NHK 学生ロボコン 2018

FAQ 第 6 弾

2018. 5. 28

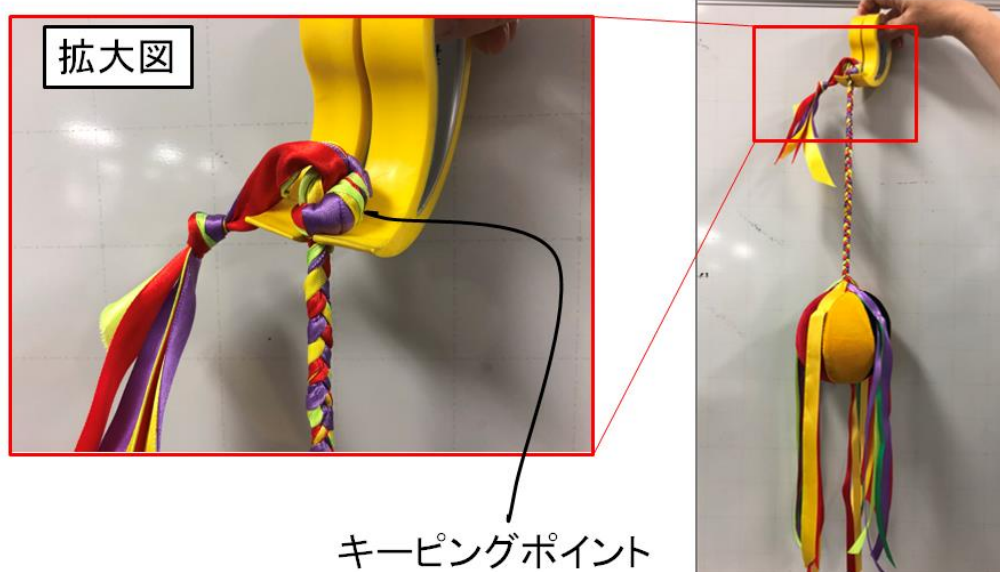
D-3.11] ルールブック 3.4.3.c に「スローイングロボットはテールのキーピングポイントまたはそれより遠い箇所をつかんで投げなければならない」とありますが、写真のようにキーピングポイントの根本をはさんで投げることは認められますか。

A 認められます。
